钦北区建设工程设计方案批前公示牌

钦州华发壹号(B地块)项目位于皇马三十二路北面,皇马五路项目,现建设单位广西钦州市华发房地产有限公司向我局申请项目建设工程设计方案调整审查,具体内容如下:

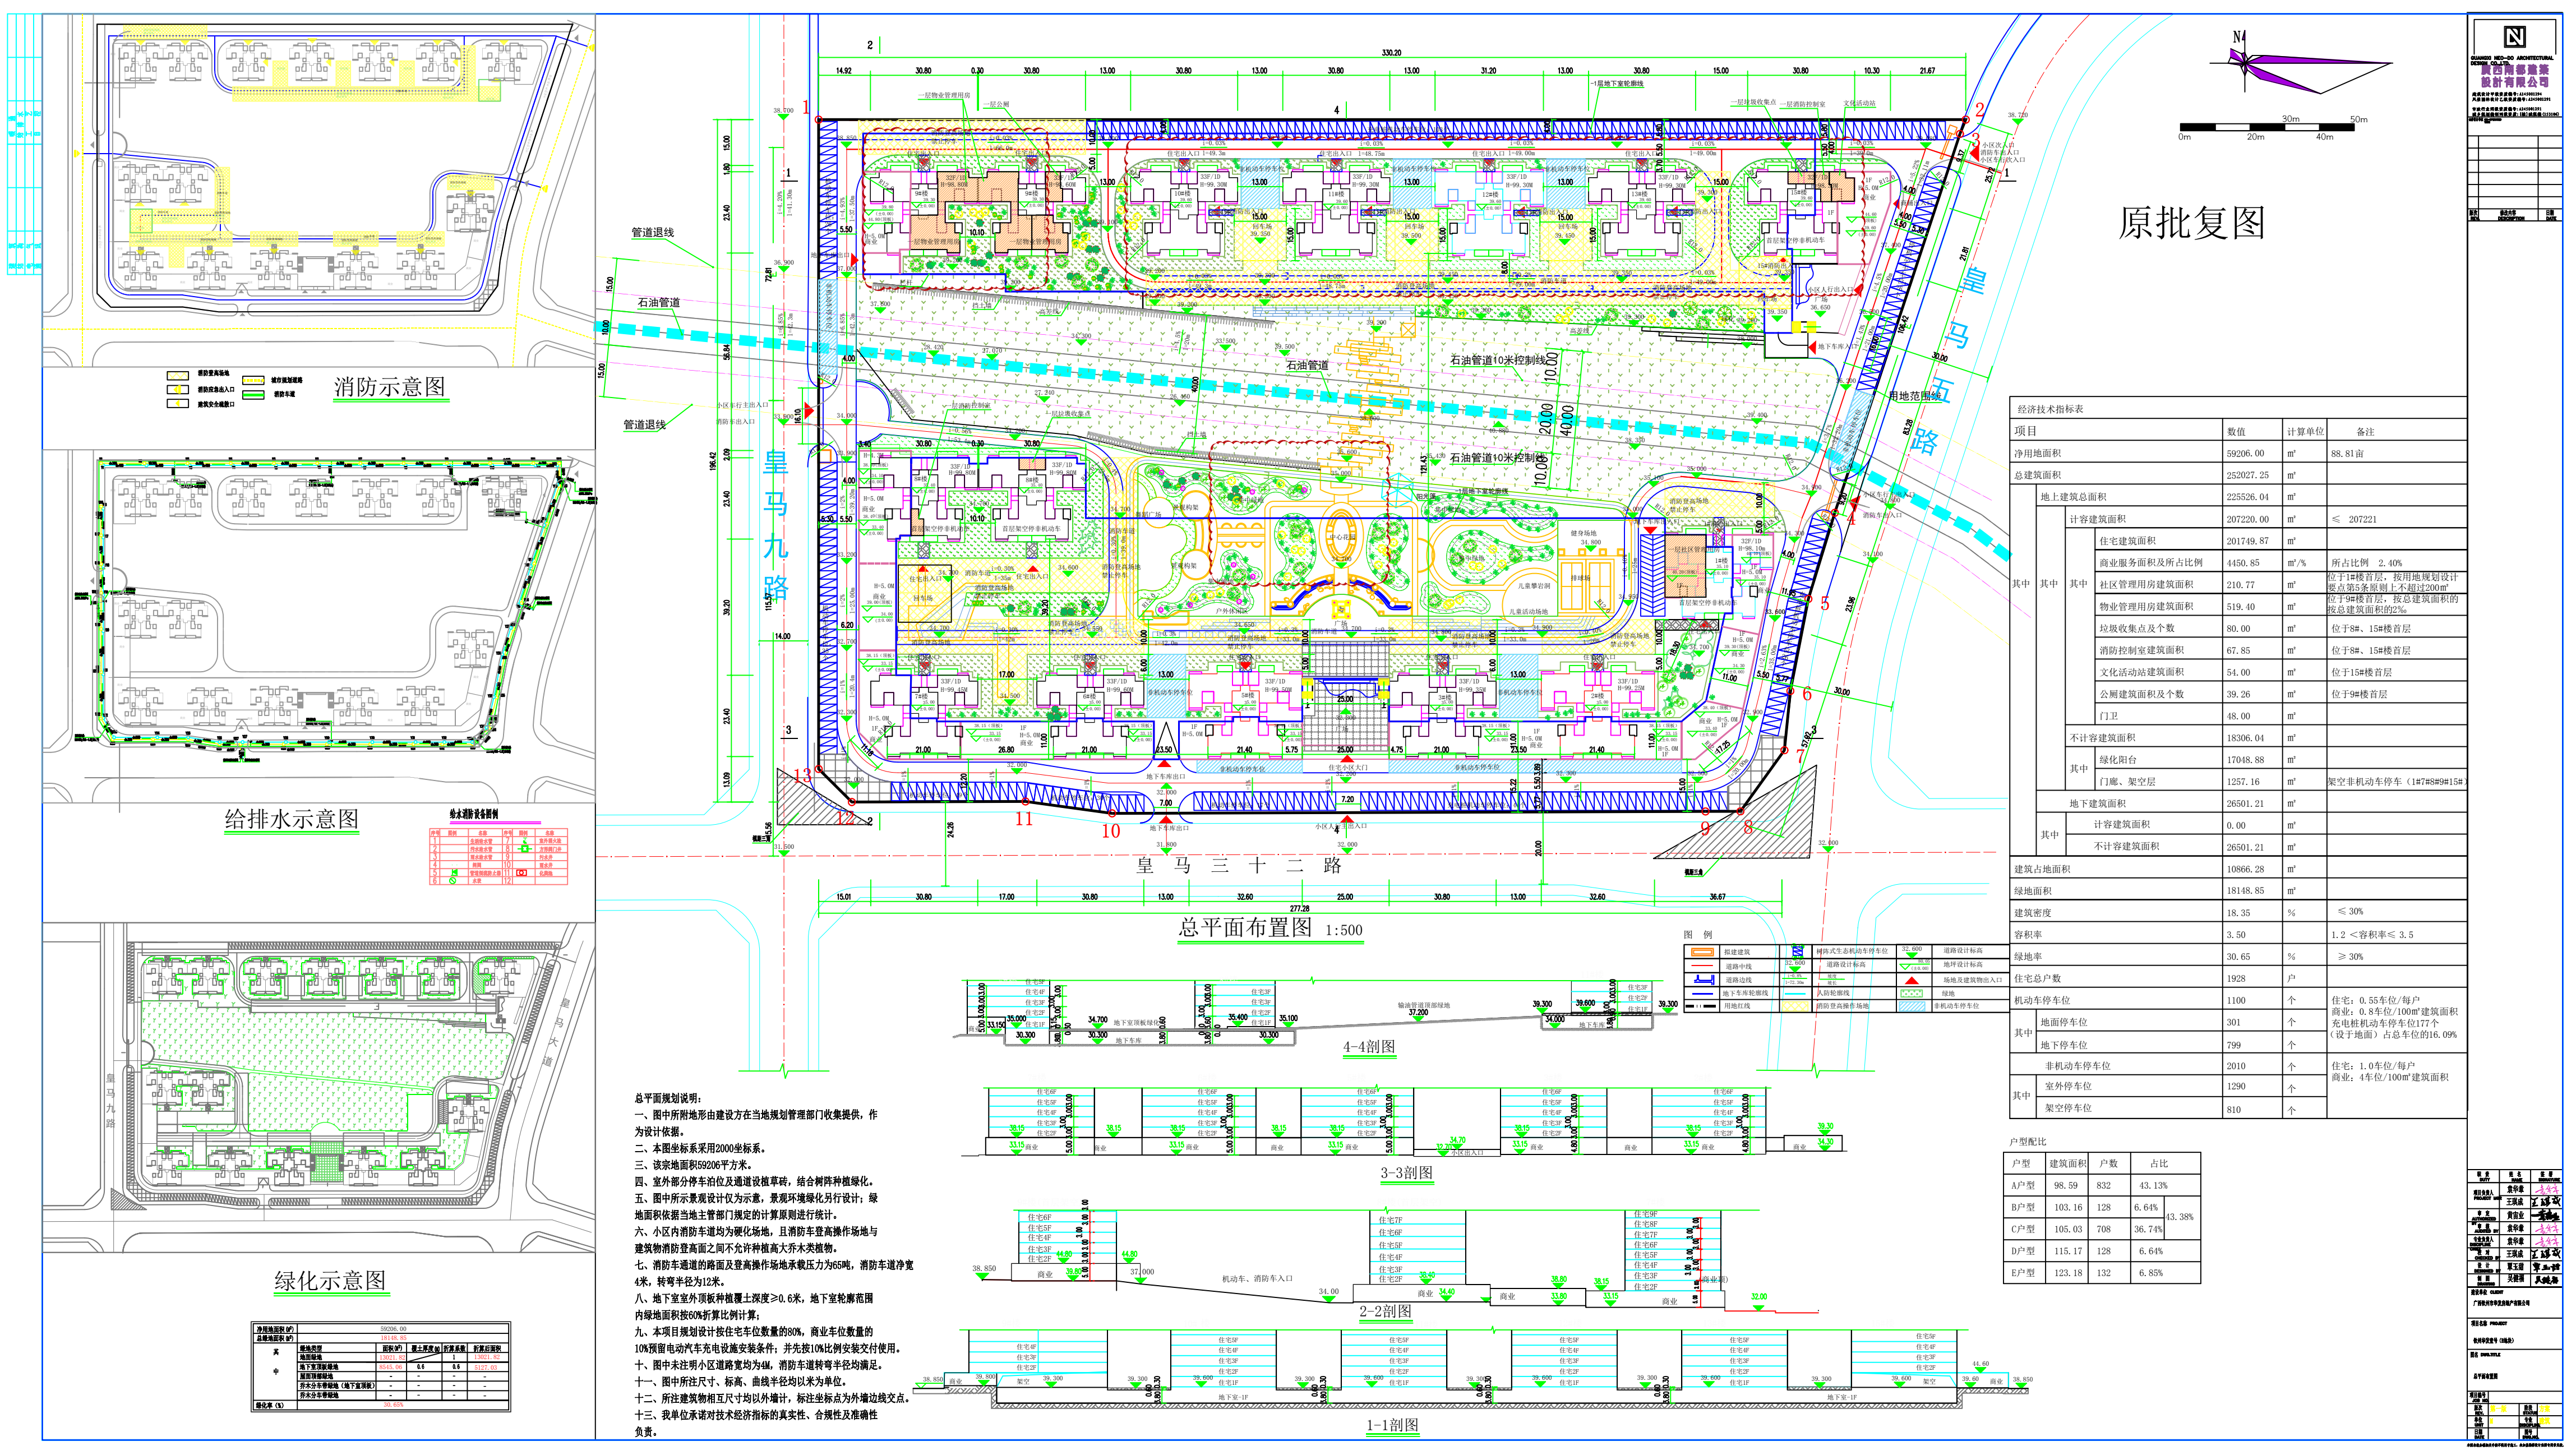
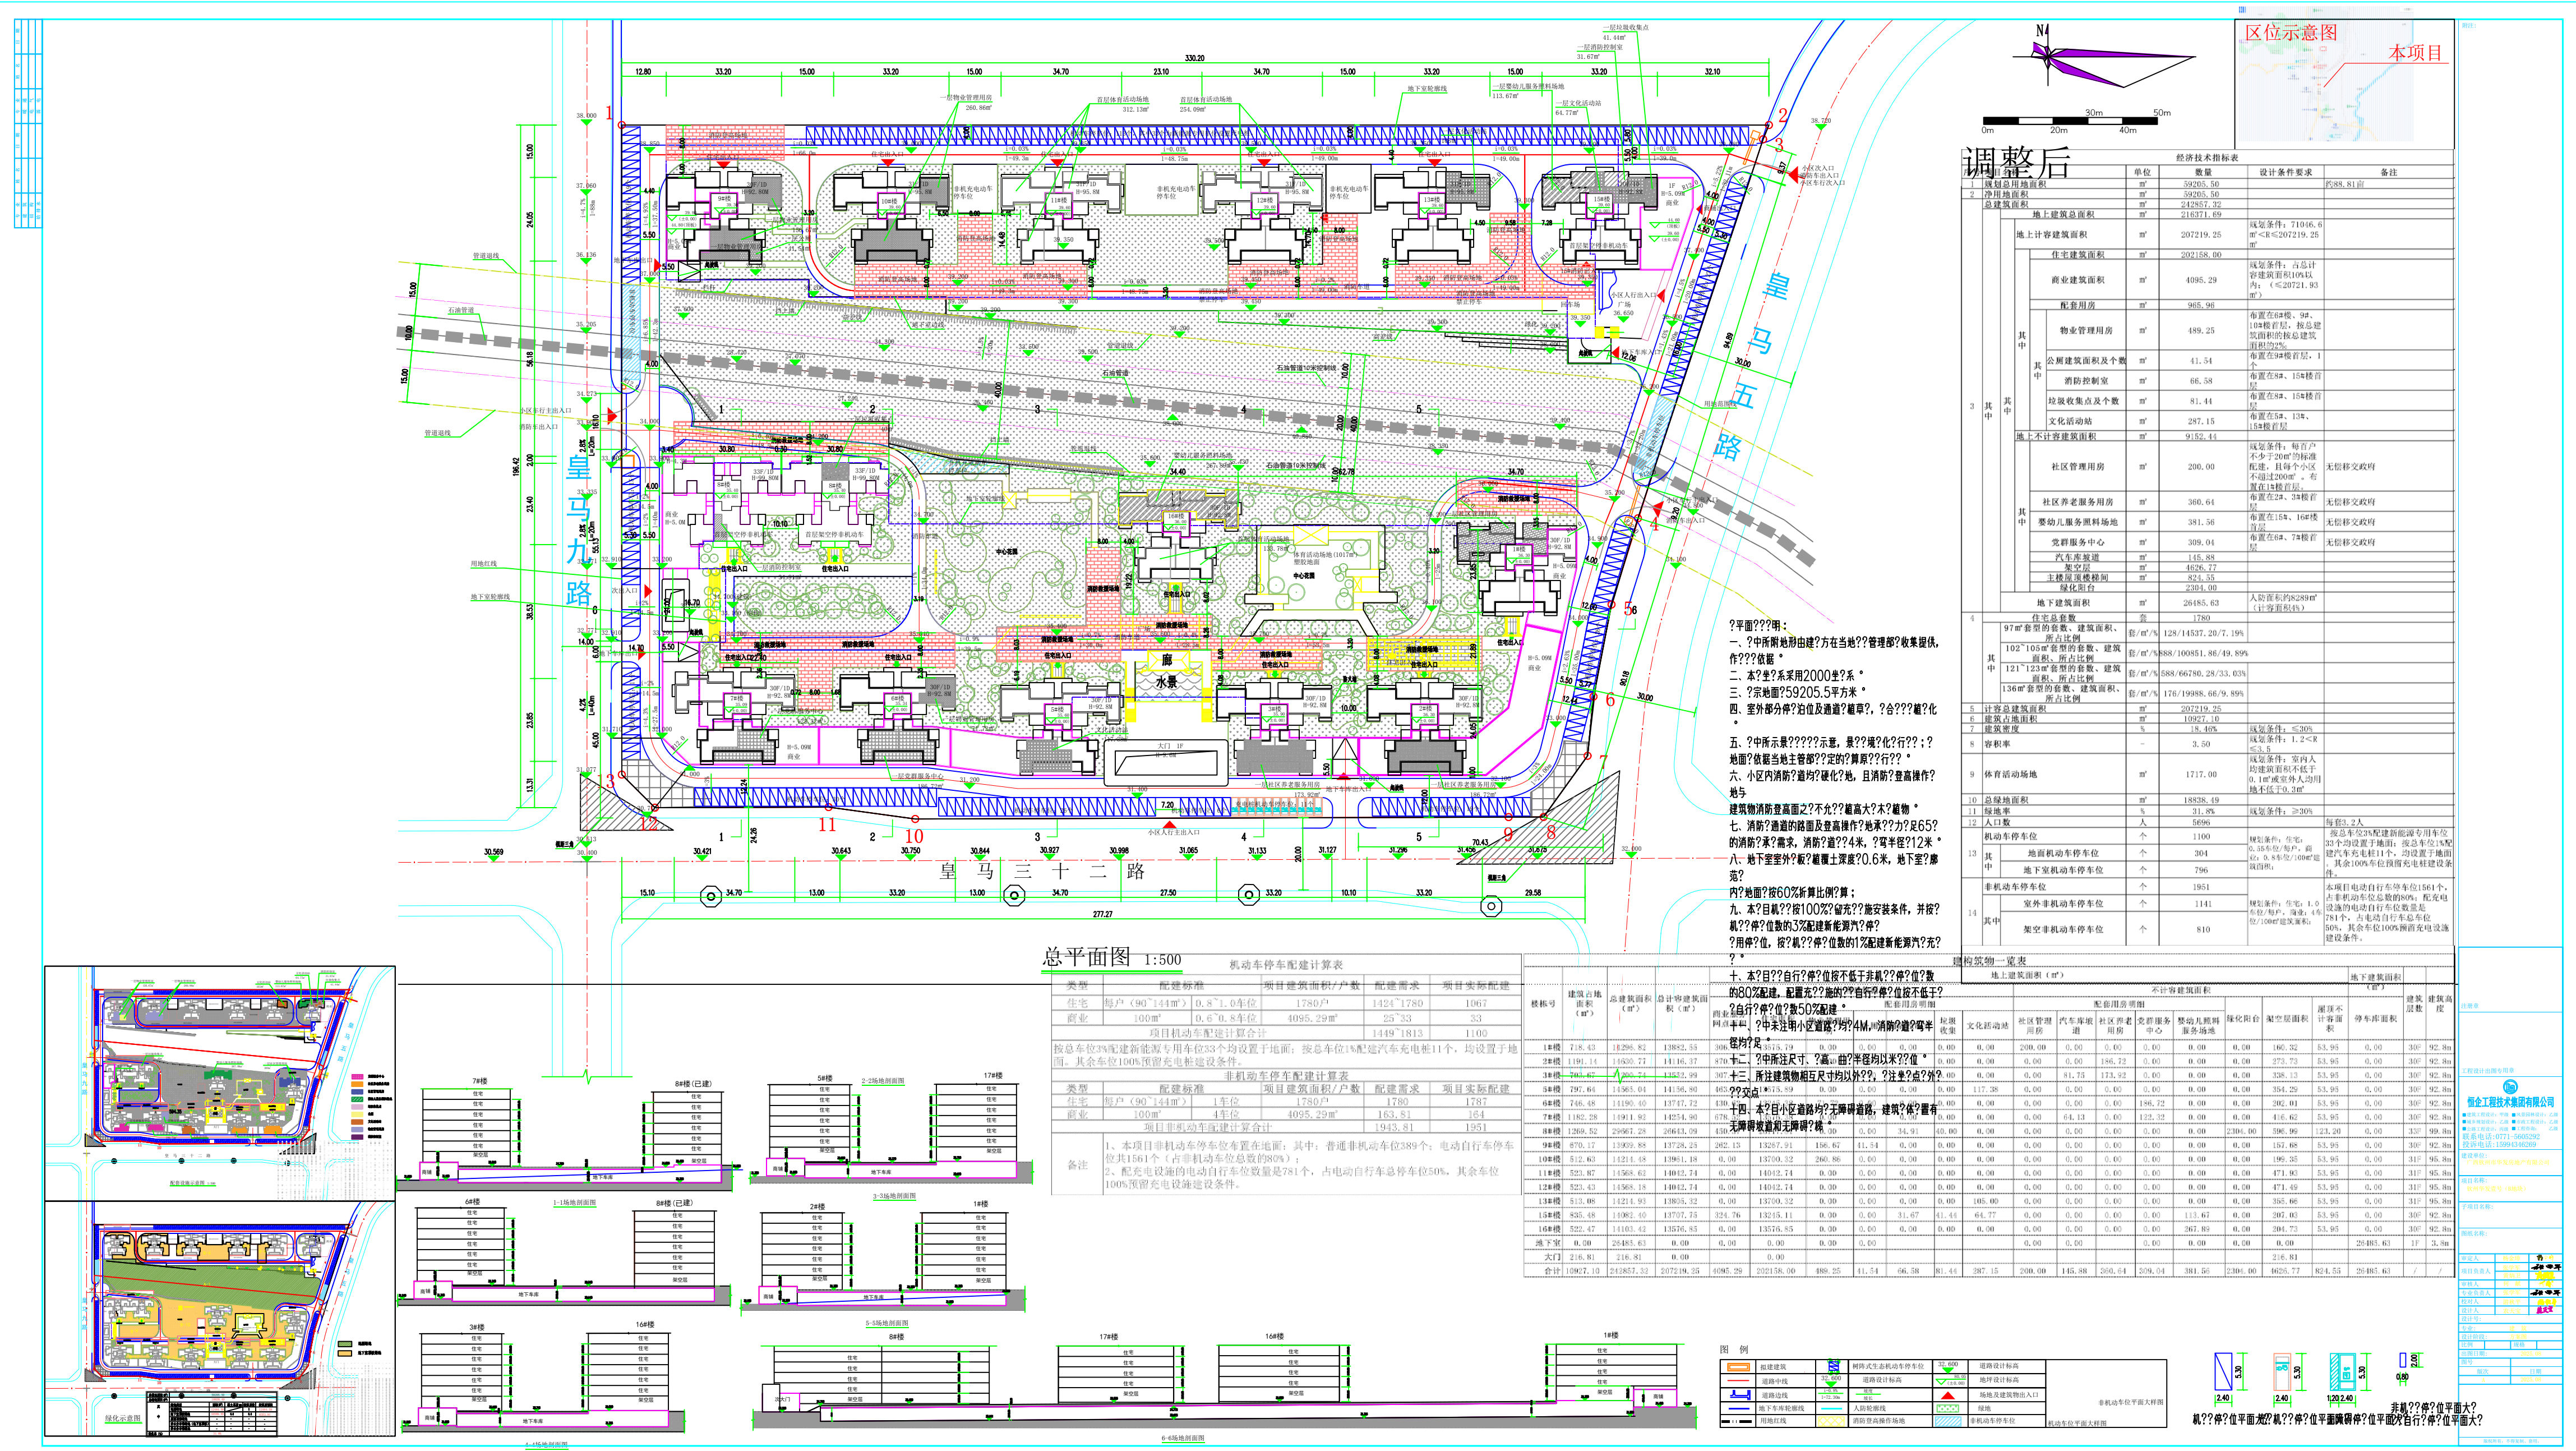
一、9#楼由两单元调整为1个单元,总平面新增16#楼(30层),除8#楼外其他楼栋均由原33层降低到31层或30层,西侧7#楼旁新增一个出入口,地下室调整出入口位置。

二、调整后总平主要经济技术指标:净用地面积59205.5m²(88.8083亩),总建筑面积242857.32m²,容积率3.5,建筑密度18.46%,绿地率31.8%,最高住宅建筑高度99.8米。配套商业建筑面积4095.29m²,占比1.9%,规划1780户,机动车停车位1100个,非机动车停车位1951个。
